RESOLUCIÓN No.

01740

22 SEP 2015

"POR MEDIO DE LA CUAL SE OTORGA PERMISO DE OCUPACIÓN DE CAUCE SOBRE LA FUENTE HIDRICA DENOMINADA "ARROYO CAURINA" EN LO REFERENTE AL CRUCE NUMERO 1 UBICADO DENTRO DE LA ZONA RURAL DEL MUNICIPIO DE BARRANCAS - LA GUAJIRA, A FAVOR DE LA EMPRESA CARBONES DEL CERREJON LIMITED - CERREJON Y SE DICTAN OTRAS DISPOSICIONES"

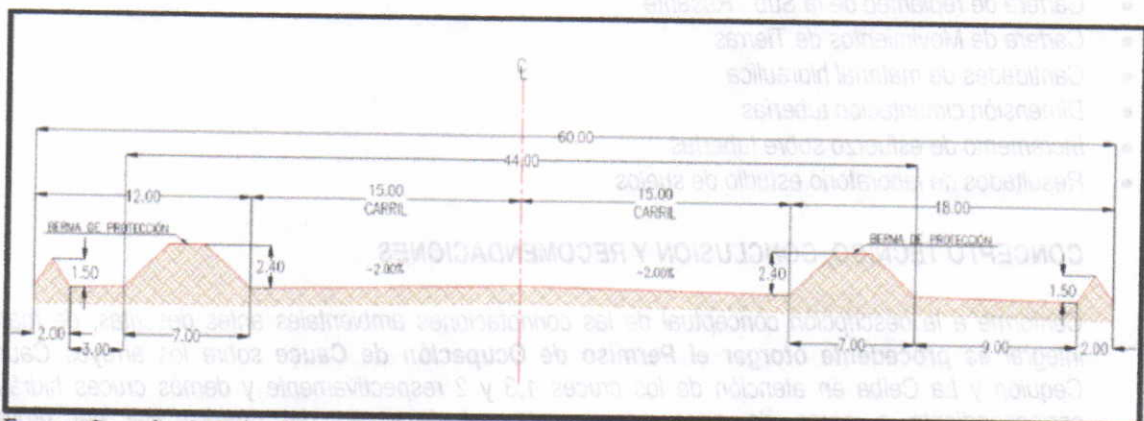
Se presenta un análisis técnico se desarrolló de manera integral considerando todo drenaje longitudinal y transversal, teniendo en cuenta no solo los cruces principales sobre los cuales se solicitan los permisos de ocupación de cauce (Caurina, La Ceiba y Cequión), sino también, los drenajes secundarios que atraviesa el trazado de la vía.

Adicionalmente el documento incluye los detalles del diseño geométrico de la vía.
